Ford Explorer - Årgang 1993-1994

Ujævn motorgang

Bulletin

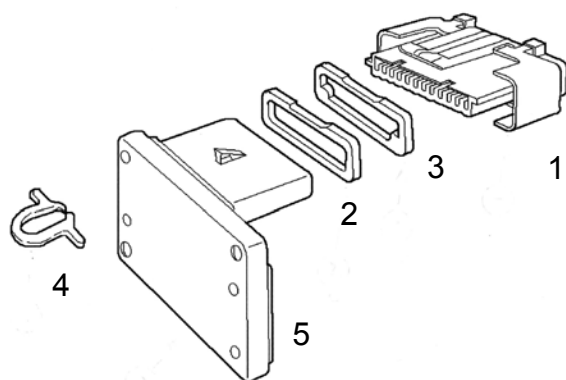
Hvis der reklameres over den ovennævnte fejl, kan årsagen være et løst stik på tændingsstyreenheden. På grund af dette stik kan der trænge fugt ind i det indvendige af stikket. I så fald findes der et reparationssæt, som indeholder en ny stikclips samt en speciel tætning af silikone. Den nye stikclips forhindrer, at stikket løsner sig, og tætningen beskytter bedre mod indtrængende fugt.

- Slå tændingen fra.
- Træk stikket (1) af tændingsstyreenheden.
- Træk den gamle skumplasttætning (2, lys-orange) af stikket.
- Sæt den nye tætning (3) ind i stikket. Sørg for, at tætningen ligger korrekt an.
- Monter den nye stikclips (4) på holderfremspringet på tændingsstyreenheden (5).
- Sæt stikket på tændingsstyreenheden.
